リサイクル燃料貯蔵株式会社

リサイクル燃料備蓄センター使用済燃料貯蔵事業変更許可申請書

添付書類の一部補正について

添付書類の一部補正

第 5.6-36 図(1) 震源を特定せず策定する地震動の応答スペクトル (水平方向)

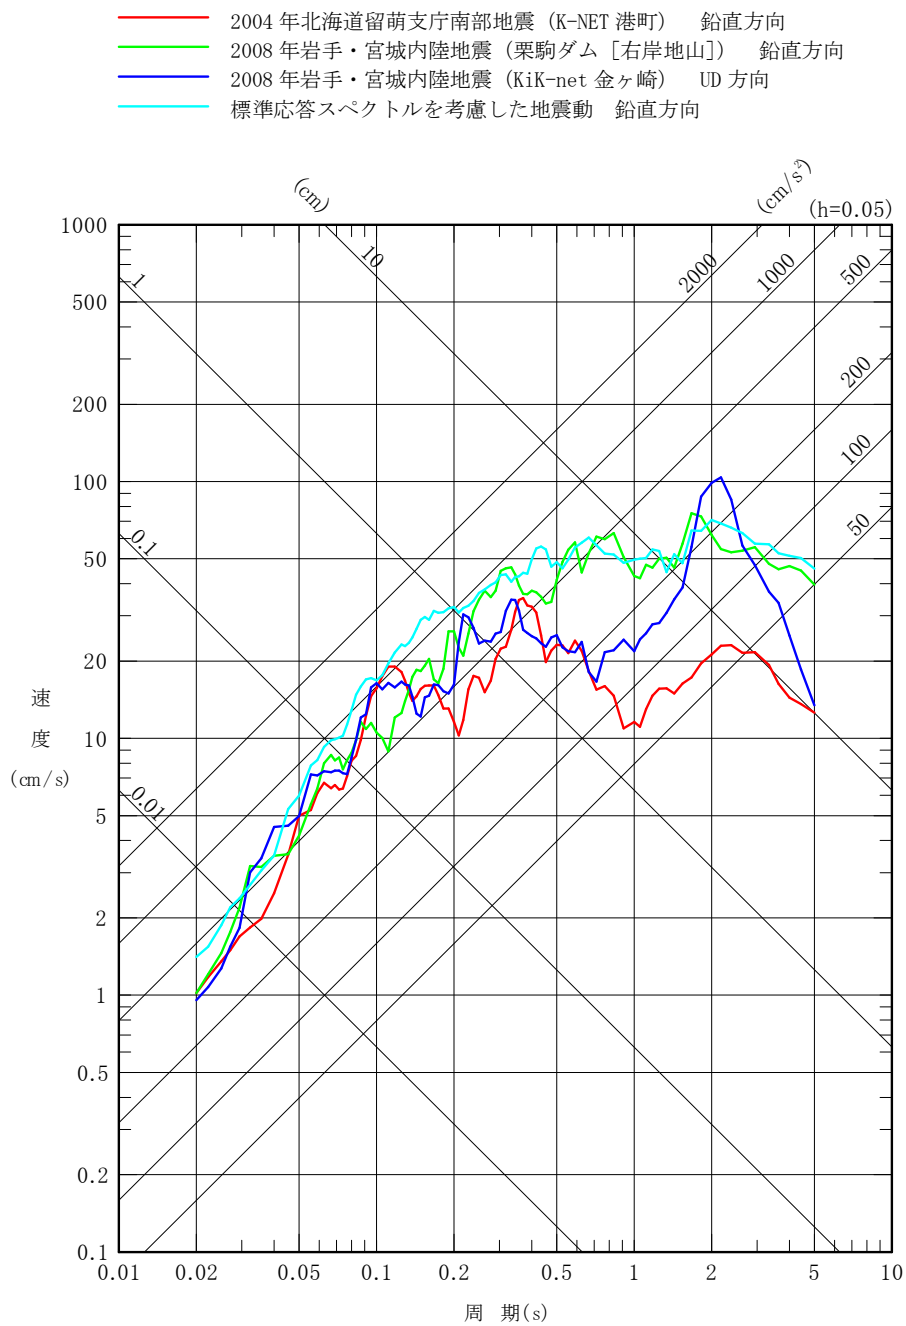
震源を特定せず策定する地震動として採用した「2008年岩手・宮城内陸地震（栗駒ダム[右岸地山]）」，「2008年岩手・宮城内陸地震（KiK-net金ヶ崎）」，「2008年岩手・宮城内陸地震（KiK-net一関東）」，「2004年北海道留萌支庁南部地震（K-NET港町）」，「標準応答スペクトルを考慮した地震動」の応答スペクトルを第5.6-36図に示す。

第 5.6-42 図(1) 震源を特定せず策定する地震動と
基準地震動 Ss-A の比較 (水平方向)

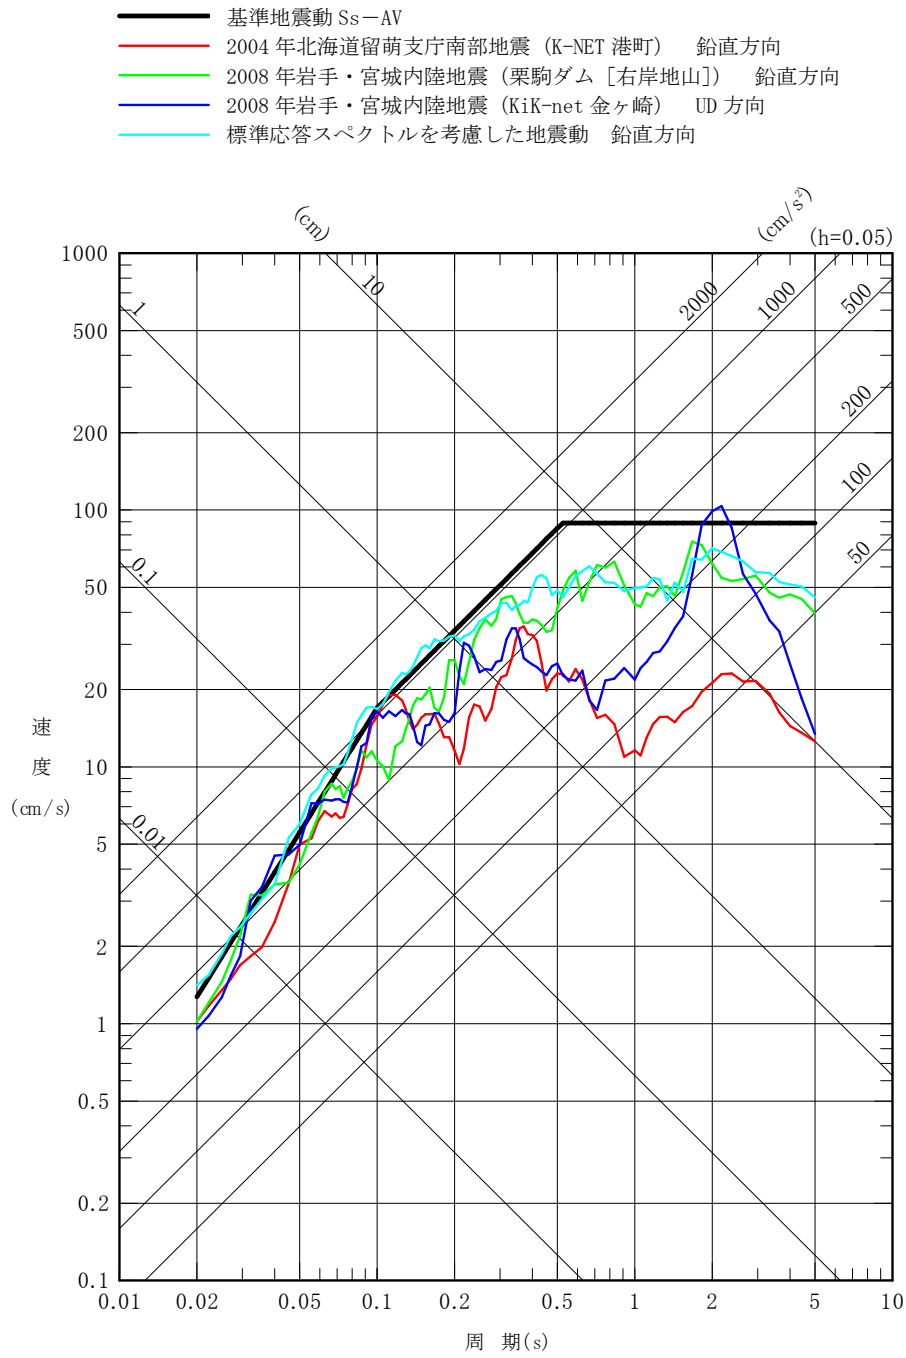
震源を特定せず策定する地震動と基準地震動 S_s-A の設計用応答スペクトル S_s-AH , S_s-AV との比較を第 5.6-42 図に示す。第 5.6-20 表に示す 5 波が基準地震動 S_s-A の設計用応答スペクトルを一部周期帯で上回ることから、「2004 年北海道留萌支庁南部地震 (K-NET 港町)」を基準地震動 S_s-B1 , 「2008 年岩手・宮城内陸地震 (栗駒ダム[右岸地山])」を S_s-B2 , 「2008 年岩手・宮城内陸地震 (KiK-net 金ヶ崎)」を S_s-B3 , 「2008 年岩手・宮城内陸地震 (KiK-net 一関東)」を S_s-B4 (水平方向のみ) 及び「標準応答スペクトルを考慮した地震動」を S_s-B5 として設定する。その応答スペクトルを第 5.6-43 図に、加速度時刻歴波形を第 5.6-44 図に示す。

第 5.6-47 図(1) 基準地震動 Ss-B1~Ss-B5 と一様ハザードスペクトルの比較 (水平方向)

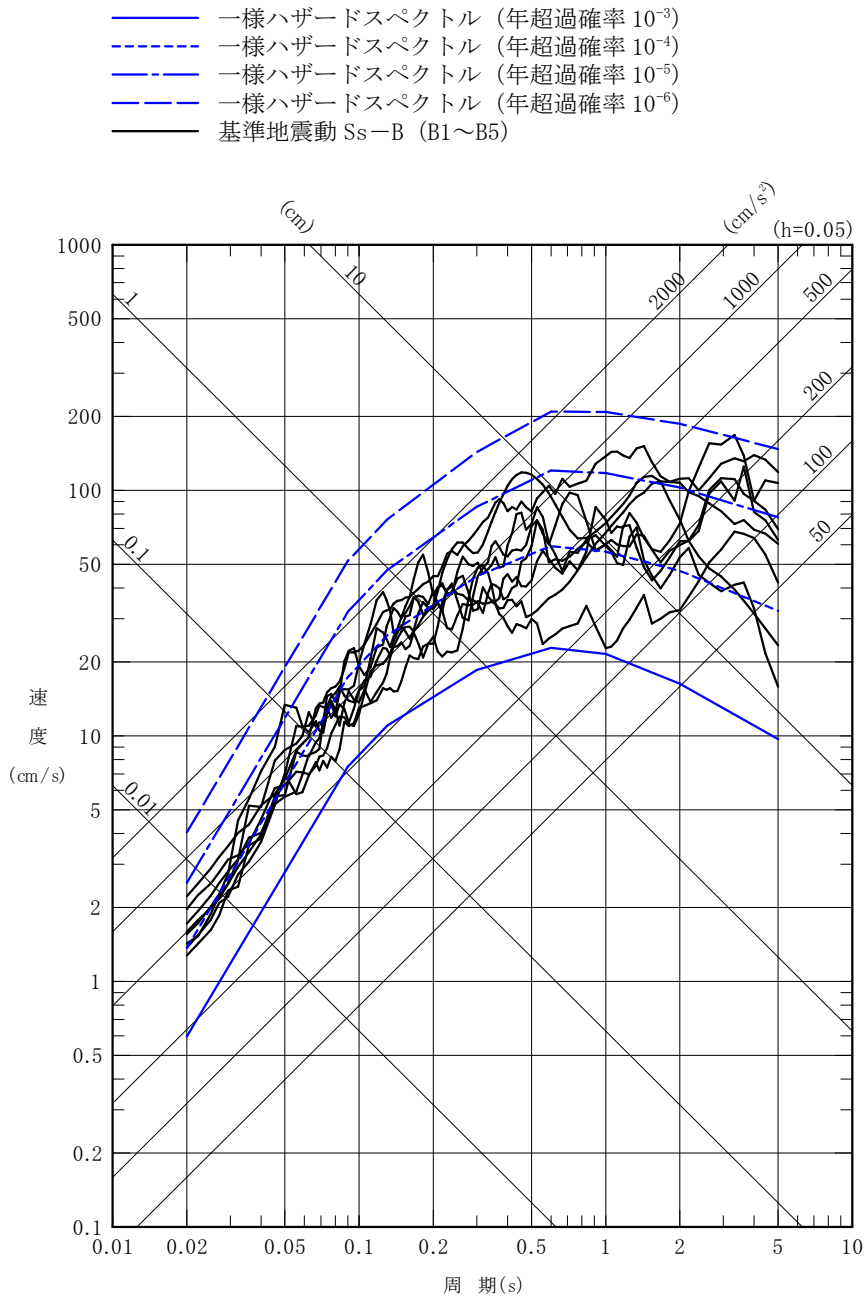
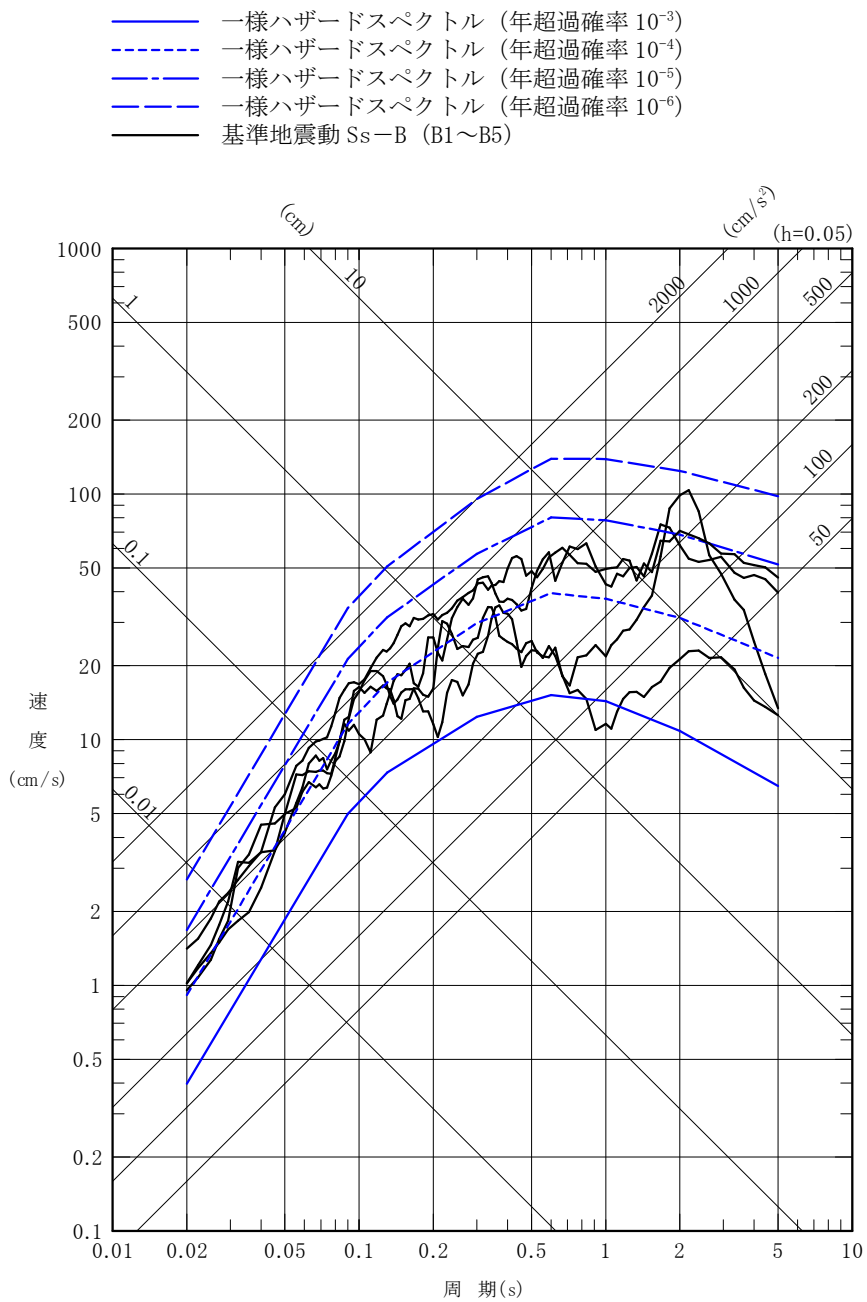
また、「震源を特定せず策定する地震動」に基づき設定した基準地震動 Ss-B1～Ss-B5 の応答スペクトルと内陸地殻内地震の領域震源による一様ハザードスペクトルの比較を第 5.6-47 図に示す。基準地震動 Ss-B1～Ss-B5 の年超過確率は、 10^{-4} ～ 10^{-5} 程度である。

第 6.2-4 図 青森県による津波浸水予測図

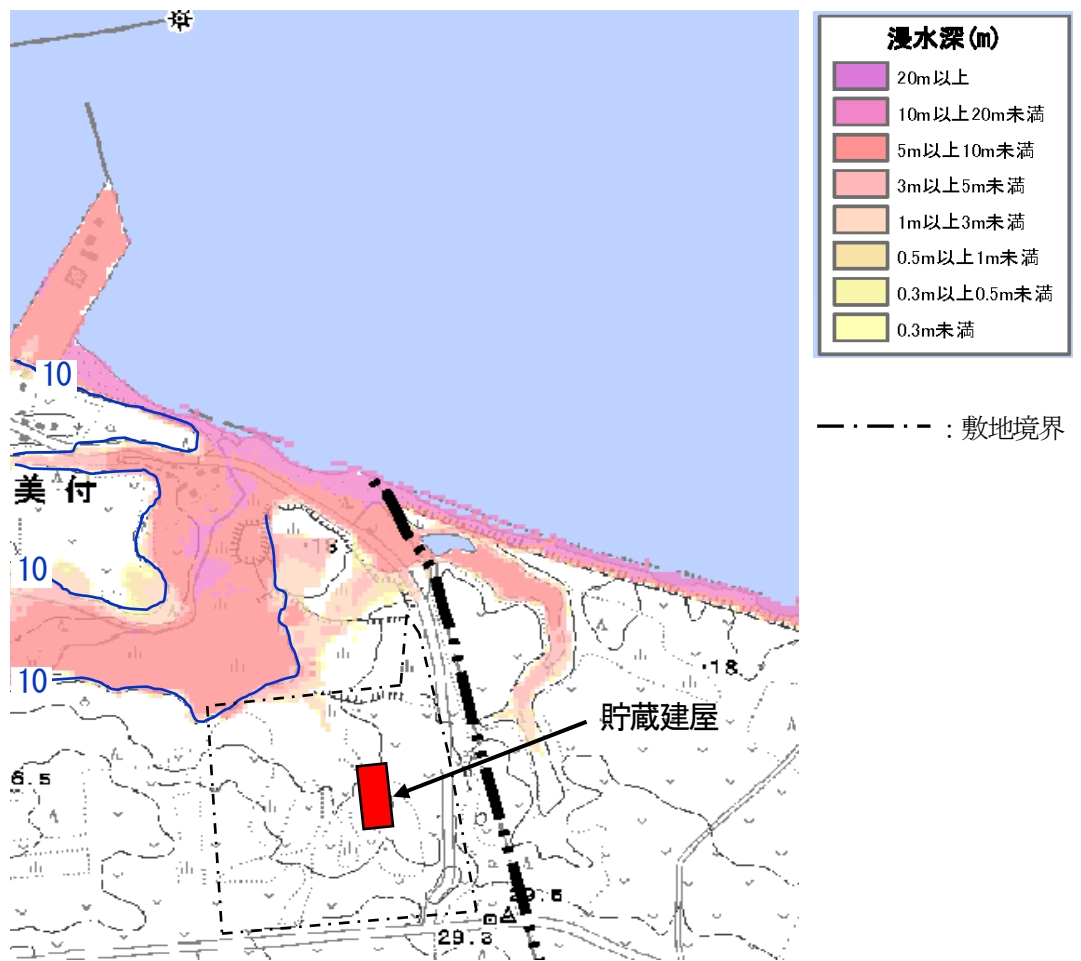
なお、青森県では、内閣府（2020）⁽³⁵⁾における日本海溝・千島海溝沿いの巨大地震モデルの知見を踏まえ、内容を見直した津波想定を令和 3 年に公表（青森県（2021）⁽³⁶⁾）している。この津波波源モデルによる敷地付近の津波浸水予測図を第 6.2-4 図に、海岸線上での津波水位を第 6.2-5 図に示す。これによると、敷地前面海域での津波高は T.P. +13.4m となっている。
